改善箇所説明図

【改善対象部位詳細】

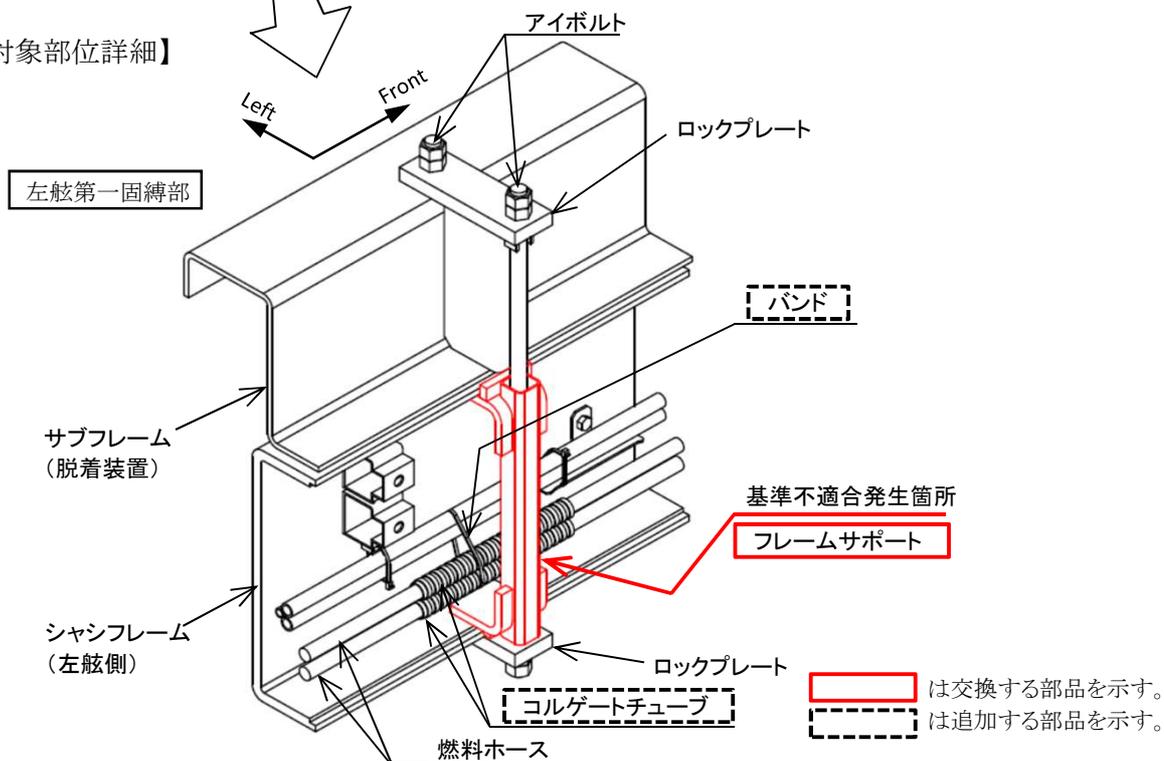
脱着装置付きコンテナ自動車において、フレームサポートの設計が不適切なため、燃料ホースとフレームサポートの隙間が小さいものがある。そのため、走行時振動等により、燃料ホースとフレームサポートが接触することで燃料ホースが損傷し、最悪の場合、燃料が漏れるおそれがある。

全車両、フレームサポートを対策品に交換する。
また、燃料ホースにコルゲートチューブの追加を行い、燃料ホースをバンドで固定する。
なお、燃料ホースに損傷がある場合は新品に交換する。
